Memo respectievelijk visie, gericht aan de gemeente Leiden
Input voor de site Morsetekens.nl en de site SOSMors.nl

Gemeente Leiden; project Leidse Ring Noord, deel Plesmanlaan
Participatie-bijeenkomst d.d. maandag 15-02-2021

Kruising Plesmanlaan-Vondellaan-Darwinweg: Concretere uitwerking alternatieve oplossing

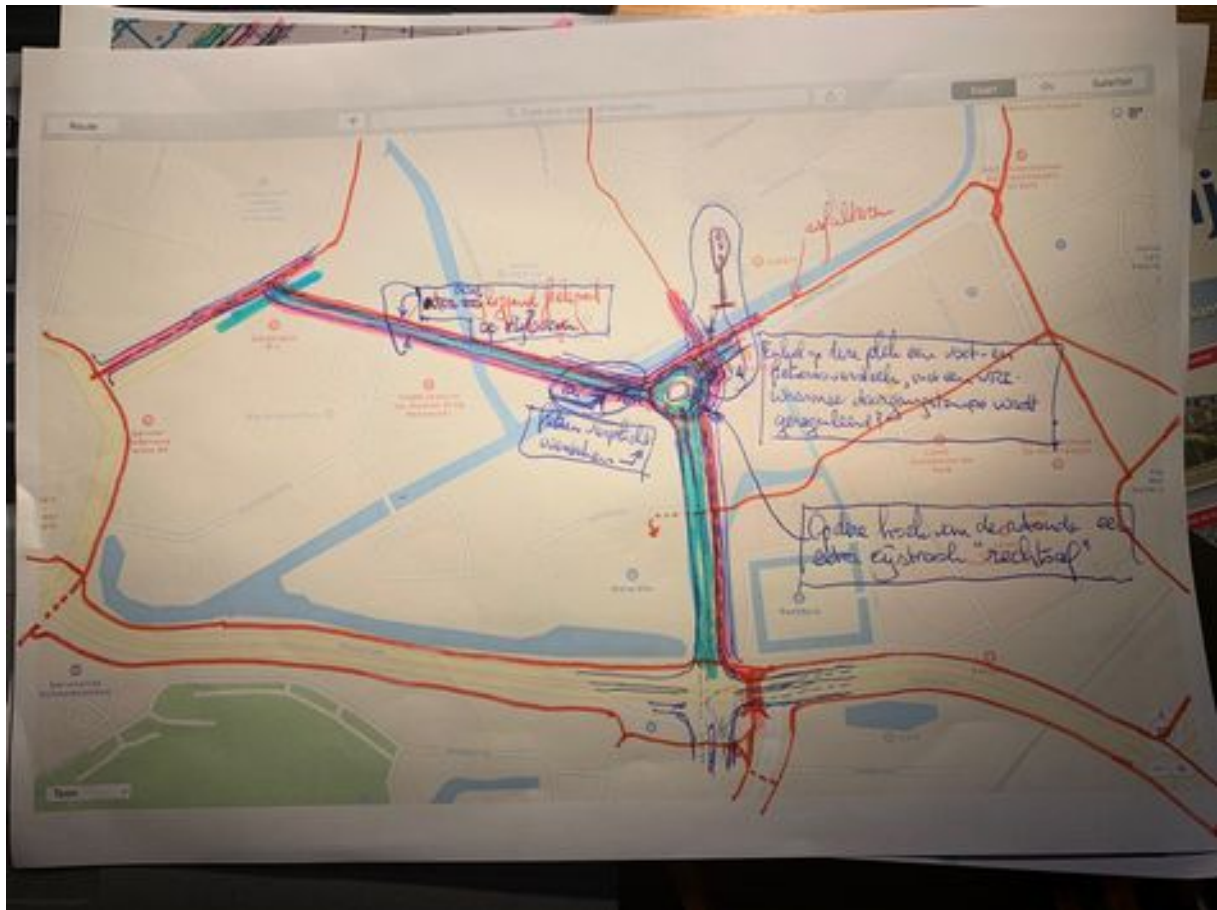
8. - Behoud de huidige fietstunnel. Enkel aanpassingen één enkele keerwand (zuid-oost). Het doorzicht valt eigenlijk best mee.

- Houd de verkeerskruising op het huidige niveau. Dan ook geen extra hoge taluds.
- Verschuif de aansluiting Vondellaan nog wat meer westelijk, op terrein Motorhuis, t.b.v. behoud huidige fietstunnel c.a.

- Onderhandel met Motorhuis over uitruil van grondeigendommen. Waar aan de oostzijde wordt ingeleverd kan aan de noordzijde worden verkregen.
- Accepteer een 'verschoven' gelijkvloerse voet- fietsoversteek op de Vondellaan (verschoven uit de primaire verkeersdrukke). Zie ook volgende punt.

- De belangrijkste fietsers-ontsluiting van de Lage Mors, vanuit de richting C. Huijgenslaan c.a., over de Gerard Brandtstraat (hier aanliggende fietsstroken realiseren) naar de Vondellaan leiden en hier de fietsers laat oversteken (primaire oversteeklokatie). Dan wordt het huidige fietspad voorlangs Motorhuis/benzinepomp een secundaire oversteeklokatie. En daarmee acceptabel op die lokatie

- Accepteer een gelijkvloerse fietsers-oversteek bij/richting Darwinweg. Dus enkel fietsers.
- Behoud het voet- fietspad langs de Darwinweg op de huidige plek. Kom later terug op de rotonde Hogeschool Leiden.
